Bielefeld, 15.03.2018

Planfeststellung für die Stadtbahnlinie 3 in Bielefeld; barrierefreier Ausbau der Haltestelle Krankenhaus Mitte (Errichtung eines Hochbahnsteiges)

Hier: Anhörungsverfahren
Ihr Zeichen: 25.4-35.10-4/17

Bild 1

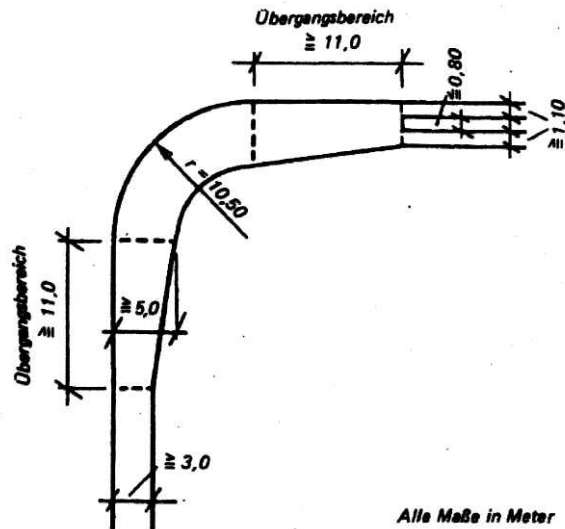
Diese Belange werden von den beabsichtigten Darstellungen / Festsetzungen der anstehenden Planung berührt. Im Straßenverlauf der geplanten Baumaßnahme wird der zweite Rettungsweg für das Gebäude Oelmühlenstraße 43 über das Hubrettungsfahrzeug der Feuerwehr sichergestellt. Diese Anleiterbarkeit ist zwingend aufrechtzuerhalten. Zusätzlich ist für das Gebäude Oelmühlenstraße 30 eine Feuerwehrezufahrt vorgesehen.

1. Der Fahrdraht muss mindestens in dem Bereich der Oelmühlenstraße 43 einen **Abstand von 5 m zur Kante des Schutzstreifens** einhalten. Alternativ muss der Gehweg in diesem Bereich als Aufstellfläche für das Hubrettungsfahrzeug herangezogen werden und die erforderlichen Parameter nach § 5 BauO NRW und zugehöriger Verwaltungsvorschrift erfüllen:
 - a. Hindernisfreie Ausführung
 - b. Belastbarkeit für eine zulässige Gesamtmasse von 16t, Achslast von 10t und einer Bodenpressung von 800KN/m²
 - c. Eine maximale Neigung von 5 %

2. Die Stufe zwischen Fahrbahn und Gehweg darf eine maximale Höhe von **8 cm** nicht überschreiten (§ 5 BauO NRW i.V.m. VV).
3. Einer Anordnung von Parkflächen und Baumbepflanzung kann vor dem o.g. Hintergrund an dieser Stelle **nicht zugestimmt** werden (§§ 5, 17 BauO NRW).
4. Die Ausführung der Spannungs- und Versorgungsdrähte darf ein Anleiten der betroffenen Gebäude nicht behindern. Die Ausführung dieser Drähte ist frühzeitig mit der Feuerwehr Bielefeld Abt. Vorbeugender Brandschutz abzustimmen (§§ 5, 17 BauO NRW).
5. Im Bereich der Zufahrt zum Objekt Ärztehaus Krankenhaus Bielefeld Mitte Oelmühlenstraße 30 sind die gem. § 5 BauO NRW und zugehöriger Verwaltungsvorschrift erforderlichen Kurvenradienaufweitungen von mindestens 5 m einzuhalten (§§ 5, 17 BauO NRW).
